## Keuringsverslag van een elektrische laagspanning- en zeer lage spanningsinstallatie

### NIET CONFORM

Straatnaam Mersenhovenstraat  
Huisnummer 47  
Busnummer  
Postcode 3723  
Gemeente Guigoven  
Land België

Controlebezoek van een oude huishoudelijke elektrische installatie van een wooneenheid bij verkoop op vraag van de verkoper volgens (KB 08/09/2019) - AREI Boek 1- 8.4.2. en 8.2.1. en 4.2.4.3.

Afbeelding schakel- en verdeelbord:

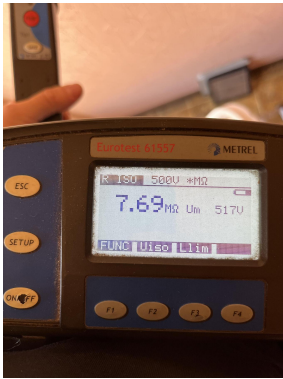
- I3.09 De aansluiting van de aardingsonderbreker is te herzien. Deze dient aan de ene zijde verbonden te zijn met de aardgeleider en aan de andere zijde met de hoofdaardingsklem, equipotentiale verbindingen, beschermingsgeleiders, enz...(Boek 1 Onderafdeling 5.4.2.1 en 2.5)

- I5.03 Het verdeelbord is niet makkelijk toegankelijk. (Boek 1 Onderafdeling 5.3.5.1.C.)
  - I5.06 De deur en/of afschermplaat van het schakelbord dient (terug)geplaatst te worden. Aanraking van onder spanning staande delen mogelijk. (Boek 1 Afdeling 5.1.4. en 5.3.5.1.A. en 4.2.2.3.)
